## Moniurahihnajärjestelmä Renault 1.5 DCi -moottoreissa

**Moniurahihnajärjestelmä**  
RENAULT  
Clio II, Express, Kangoo, Rapid, Symbol  
1.5 DCi  
**K9K700, K9702, K9K710**

# 013

# Technical Bulletin

Kuva 1.

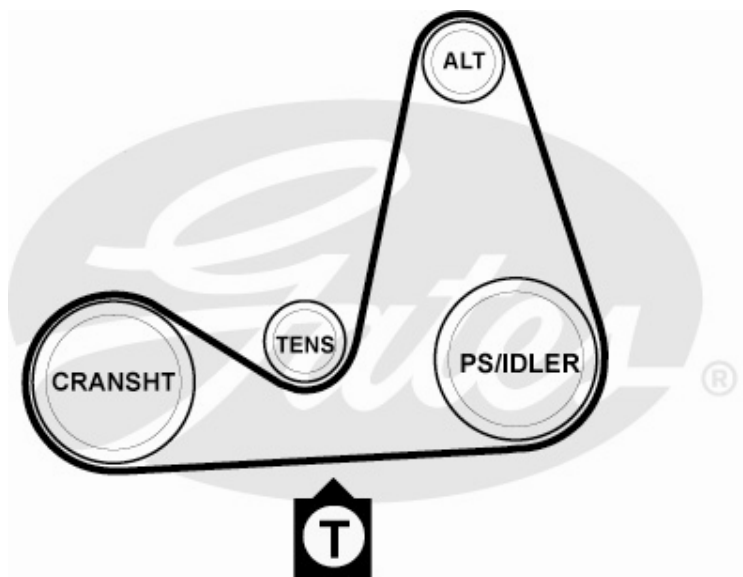
Mittaa hihnan kireys alimmasta hihnapyörien jännevälstä, kampiakselin ja ohjaustehostimen [tai ohjainrullan (autoissa, joissa ei ole ohjaustehostinta)] välistä (kuva 1).

Kun mittaat hihnan kireyttä Gates STT-1 -mittalaitteella, syötä "8" ja "180" (tosiasiallinen 180 mm jänneväli) laitteeseen. Jos mittaus tehdään Krikit®-laitteella, jännityksen on oltava 70 kg.

- kiristä nyt 2 pulttia (36 Nm)
- pyöritä moottoria 2 kierrosta
- tarkista kireys ja säädä tarvittaessa
- asenna kaikki iroitetut osat uudelleen
